**Sprawa Nr GDDKiA.O.WA.D-3.241.44.2017**

Dotyczy: postępowania o udzielenie zamówienia publicznego prowadzonego w trybie przetargu nieograniczonego pn.: „Budowa miejsc do ważenia pojazdów zgodnie z opracowaną dokumentacją projektową oraz dostawa wag w podziale na zadania:

#### **Pytanie 1**

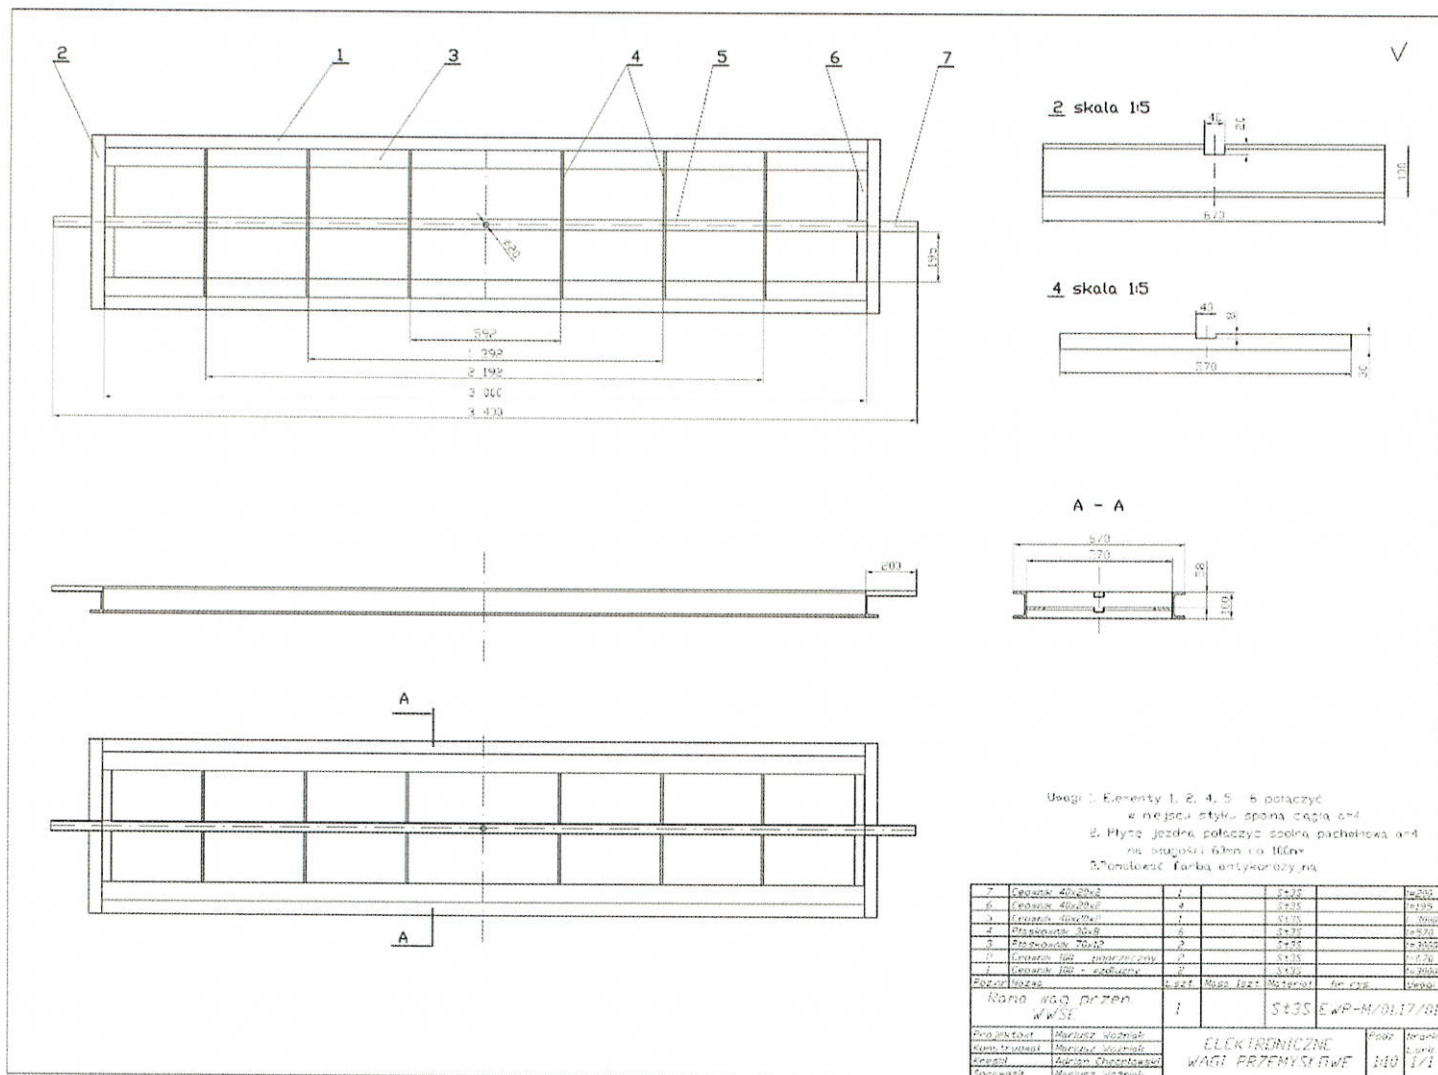
Pragniemy zauważyć iż wymagania gabarytowe wnęk fundamentowych pod przenośne wagi opisane w poniższych dokumentach :

Oraz załączanej dokumentacji rys 7.4, przeznaczone są tylko i wyłącznie pod jeden rodzaj i jednego producenta wag, co stoi w sprzeczności z ustawą z dnia 29 stycznia 2004 roku Prawo zamówień publicznych (Dz. U. z 2010 r., Nr 113, poz. 759 ze zm.) - zasady uczciwej konkurencji.

Wobec powyższego zwracamy się do Zamawiającego i Projektanta o pozytywne zaopiniowanie koryt fundamentowych do umiejscowienia wag WWS (o innych wymiarach) oraz innych producentów wag wg załączonej do pisma dokumentacji:

Zamawiający dopuszcza propozycję zmiany parametrów wnek przedstawioną przez Wykonawcę.
